NEUER DURCHLAUFERHITZER

Beschreibung

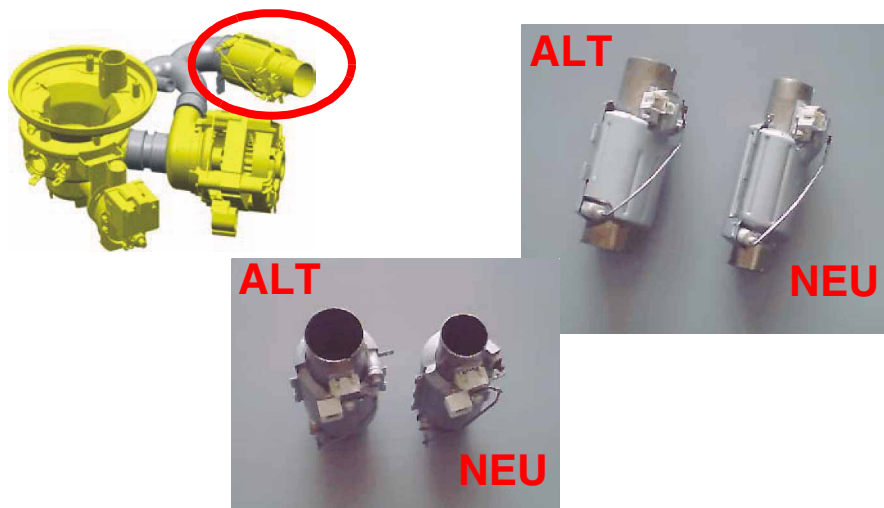
Ab der Seriennr. 424 ... (Juni 2004) wird schrittweise ein neuer Durchlauferhitzer bei allen Geschirrspülern eingeführt. Der neue Durchlauferhitzer ist dünner als der gegenwärtige, um damit die Zugänglichkeit zu vereinfachen. Die Leistungen werden dadurch nicht geändert.

Als Ersatzteil werden nun auch ein neuer Y-Schlauch und ein externer Kollektor für alle diese Modelle geliefert:

Beschreibung	Neue ET-Nr.	Position	
Durchlauferhitzer	435 472	10	
Y-Schlauch	435 482	127	
Externer Kollektor	435 487	145

Die neuen Teile sind einzeln mit denjenigen, die bei den Geräten vor der Modifikation verwendet wurden, nicht austauschbar.
